**SOPRINTENDENZA SPECIALE PER IL PIANO NAZIONALE
DI RIPRESA E RESILIENZA**

Oggetto: **[ID_VIP: 5768] GENZANO DI LUCANIA (PZ):** Progetto per la realizzazione di un impianto eolico costituito da 7 aerogeneratori (originariamente 10), ciascuno da 6,6 MW (precedentemente 4,5 MW), e dalle opere necessarie di connessione alla RTN, per una potenza complessiva di 46,2 MW (originariamente 45MW), da realizzarsi nel comune di Genzano di Lucania (PZ).

Parere tecnico istruttorio di VIA, nell'ambito del PUA, della Soprintendenza Speciale per il PNRR (Conferma valutazioni negative formulate su precedente soluzione con parere prot. n. 3542 del 10/03/2023)

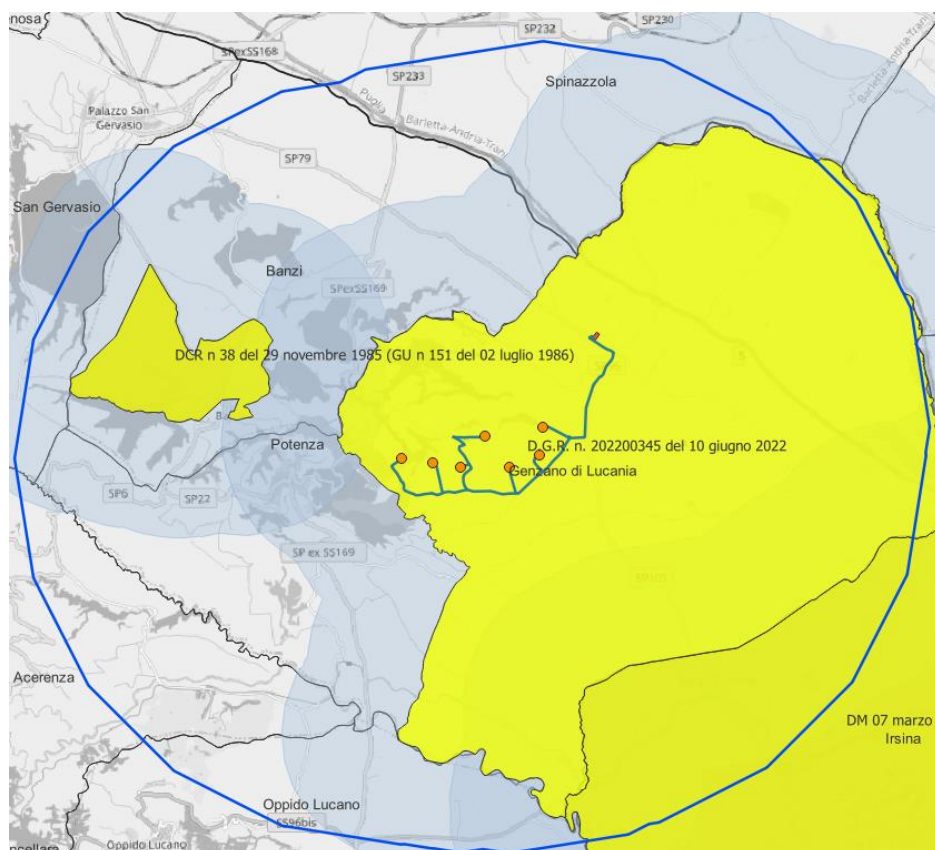
CONSIDERATO E VALUTATO, che, dalla verifica effettuata ai sensi del D. Lgs. 199/2021, art. 20, co. 8, lettera *c-quater*, come da ultimo modificato D.L. 24 febbraio 2023, n. 13, art. 47, co. 2.1, sul progetto in esame, si evince come l'impianto **non ricade in area idonea per l'installazione di impianti a fonti rinnovabili**, in quanto lo stesso rientra nella fascia di rispetto di 3 km dai beni sottoposti a tutela ai sensi del D.lgs. 42/2004.

In particolare, l'impianto interferisce con:

- *Castello di Monteserico ed il territorio circostante ricadente nel Comune di Genzano di Lucania* (D.G.R. n. 345 del 10/06/2022);

Stralcio cartografico (art. 136) – elaborazione della SS PNRR

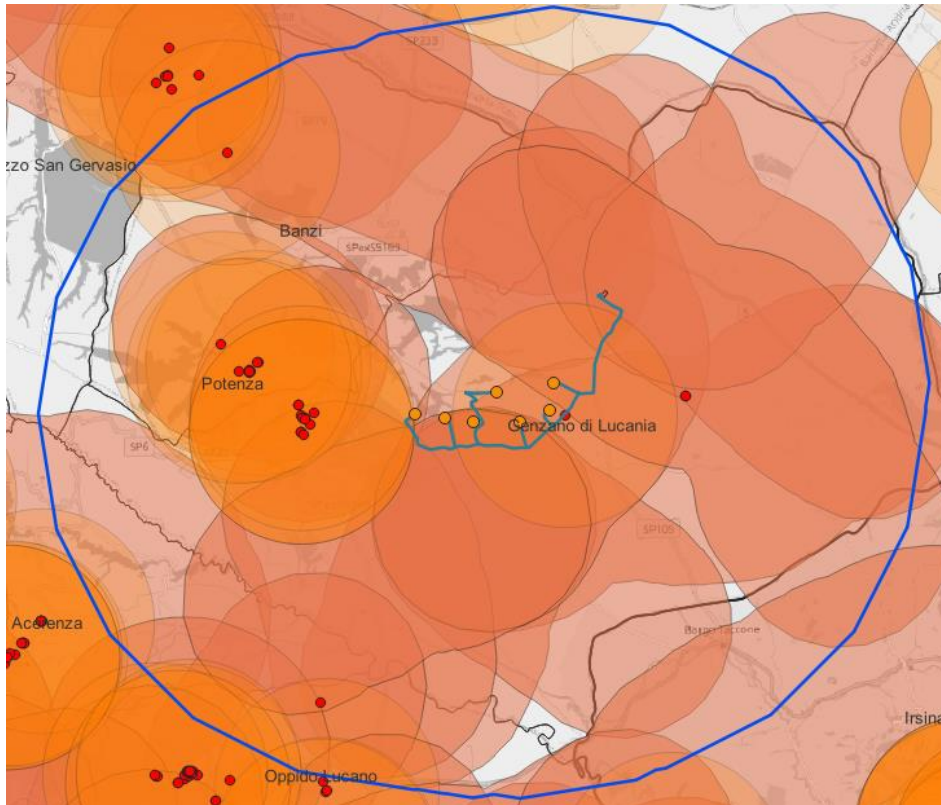
Beni Monumentali (art.10 del D. Lgs. 42/2004)

- *Masseria Verderosa*, Genzano di Lucania, D.M.16/12/1998;
- *Antico Castello di Monteserico*, comune di Genzano di Lucania, D.M. 14/03/1960;
- *Fontana Capo d'Acqua*, Genzano di Lucania, Legge 1089;

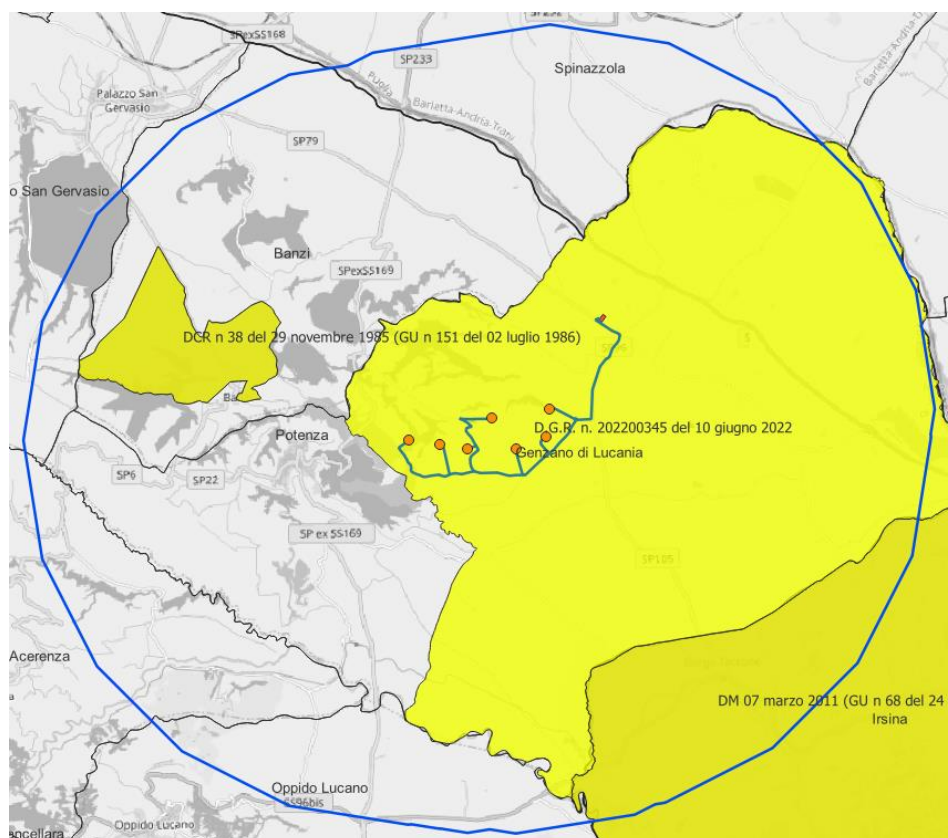
CONSIDERATO, a tale riguardo, che si rilevano **interferenze con le aree non idonee** ai sensi della L.R. n. 54 del 30/12/2015:

- *Masseria Verderosa, Genzano di Lucania, D.M.16/12/1998;*

Stralcio cartografico GIS (art. 136) - Elaborazione della SS PNRR

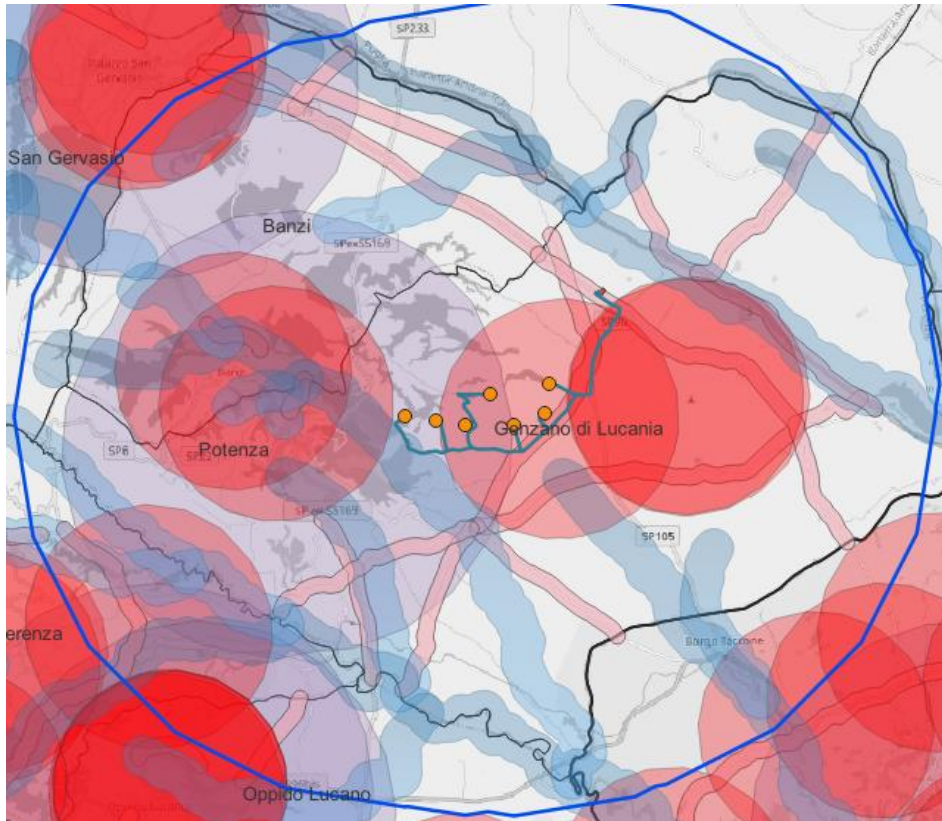
- *Antico Castello di Monteserico*, comune di Genzano di Lucania, D.M. 14/03/1960;

- *Regio Tratturello Palmira-Monteserico-Canosa*, n. 147-PZ;

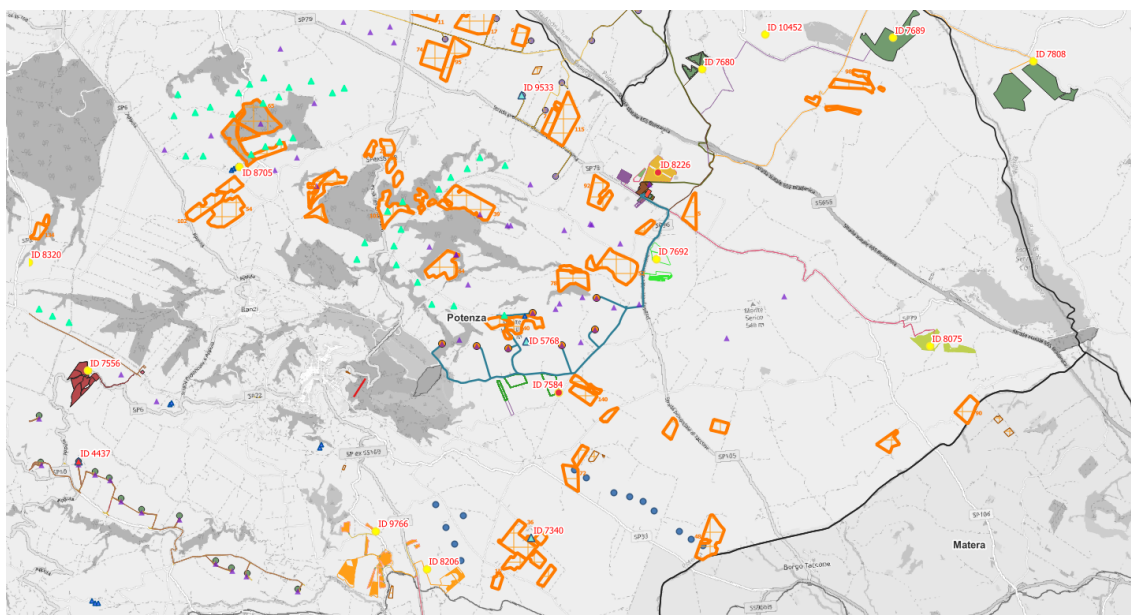
CONSIDERATO E VALUTATO che l'impianto in esame **si inserisce in un contesto territoriale interessato da numerosi impianti FER** (eolici, fotovoltaici, ecc.) già realizzati, in corso di realizzazione, approvati ma non ancora realizzati, nonché quelli per i quali è ancora in corso l'istruttoria per l'acquisizione delle relative autorizzazioni nell'area buffer dell'impianto in oggetto. In particolare, impianti eolici di grande taglia che insistono su uno stesso contesto paesaggistico. Alla luce dell'elevato numero di impianti si evidenzia, inoltre, l'inevitabile rischio di produzione del cosiddetto "effetto selva";

CONSIDERATO, dunque, che l'impianto evidenzia criticità, ovvero: co-visibilità di più impianti da uno stesso punto di osservazione, effetti sequenziali di percezione di più impianti per un osservatore che si muove nel territorio; effetto selva e disordine paesaggistico;

PUNTO 8: CASTELLO DI MONTESERICO - Ante operam

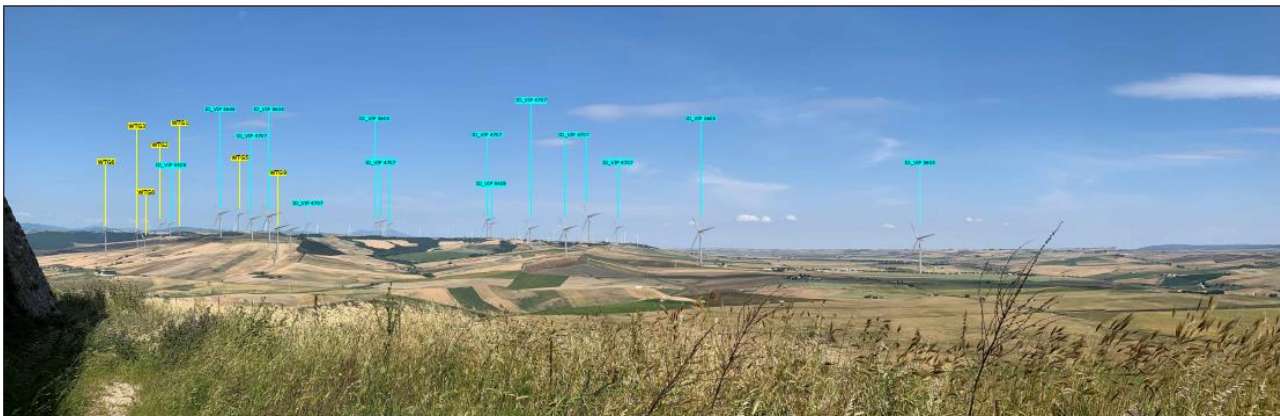
RILEVATO che, sebbene la modifica del *layout* di progetto iniziale (da n. 10 a n. 7 aerogeneratori) possa ridurre gli impatti diretti e indiretti sul patrimonio culturale e sul paesaggio, essa non è sufficiente a superare tutte le criticità evidenziate nel presente parere tecnico istruttorio, anche considerando potenziali prescrizioni e/o opere di mitigazione.
